Avis délibéré de la mission régionale d'autorité environnementale sur la quatrième usine (4U) de freins carbone pour l'aéronautique, portée par la société Safran Landing Systems, à Saint-Vulbas (01)

Avis n° 2026-ARA-AP-2079-N18319

Avis délibéré le 30 juin 2026

Figure 2 : Périmètre du projet, en violet le terrain sur lequel s'implante le site de Safran et en rouge l'enveloppe dans laquelle sera réalisé le tracé de la ligne électrique souterrains (Source : dossier)

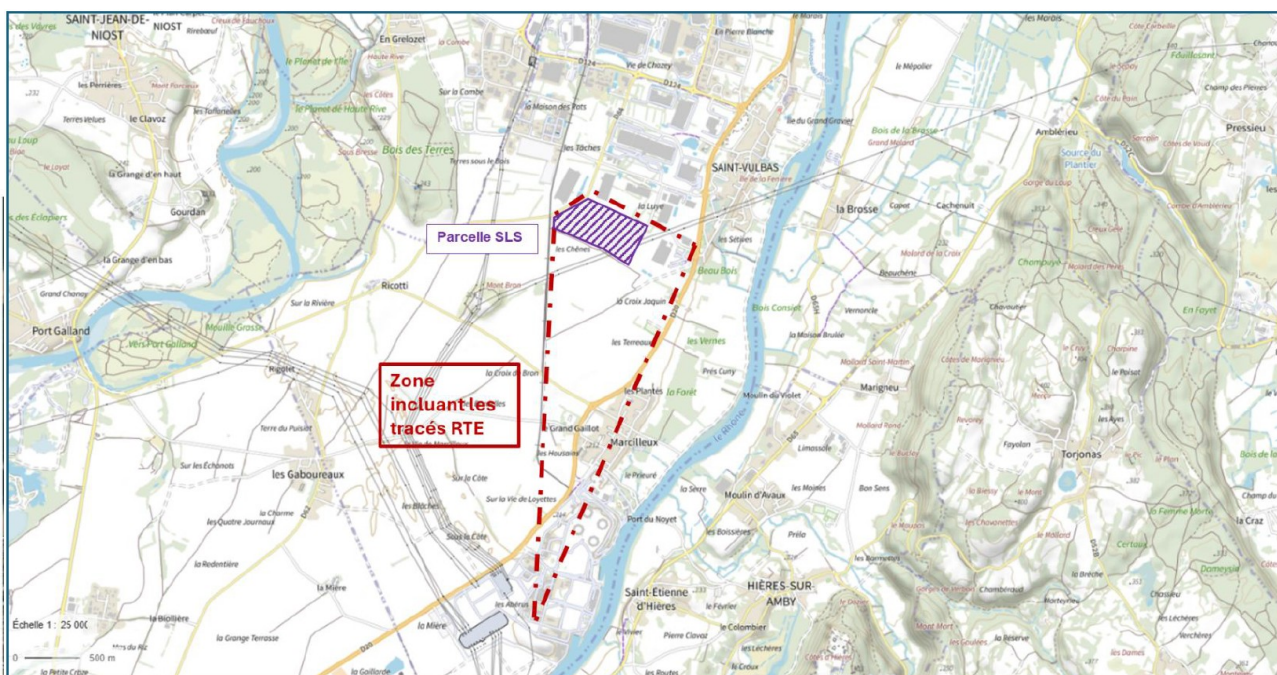
Le dossier prévoit d'inclure dans le périmètre de l'évaluation environnementale la réalisation de la ligne électrique reliant le site de SLS au poste source de Saint-Vulbas, ce qui est cohérent avec la notion de projet telle que définie dans le code de l'environnement. Les travaux du poste source lui-même, nécessaires à la création de la nouvelle ligne électrique et donc au projet de SLS, sont également à inclure dans le périmètre de l'évaluation environnementale. Leurs incidences sur l'en-

vironnement, ainsi que les mesures d'évitement, de réduction voire de compensation (ERC) prévues, sont donc à inclure..

Figure 4: Schéma de consommation de l'eau source dossier CNDP

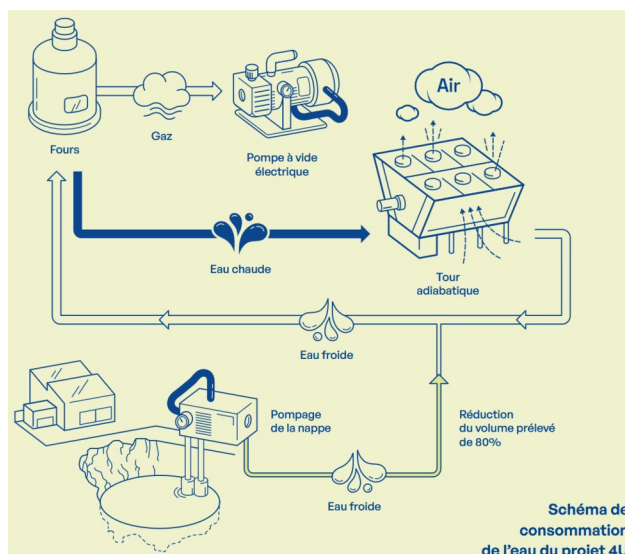
Le dossier prévoit de détailler la consommation d'eau prévue et d'évaluer les incidences de cette consommation. Il conviendra, dans le cadre de cette analyse, de mettre en perspective le bilan quantitatif du projet par rapport aux prélèvements des autres usagers du PIPA et des autres prélèvements locaux, agricoles, industriels et consommation humaine existants sur la même ressource. Les effets du changement climatique sur la ressource en eau et la demande seront à estimer (en s'appuyant sur des sites comme Drias eau et sur les retours d'expérience de la plateforme en termes de débit et de restriction d'eau) et à intégrer dans l'étude d'impact.

Le dossier indique que le projet sera près de huit fois moins consommateur d'eau que s'il utilisait les process en place dans les usines existantes¹³, et que la parcelle du projet est aujourd'hui culti-

vée et consommatrice d'eau, essentiellement en période estivale (99 000 m³/an essentiellement de mai à juillet). Le bilan sera à établir et documenter, en incluant toutes les origines (nappe, réseau AEP, voire eaux superficielles) et tous les usages de l'eau, et les périodes de consommation. A ce stade, la consommation du projet serait de l'ordre de 75 000 m³/an, hors géothermie.
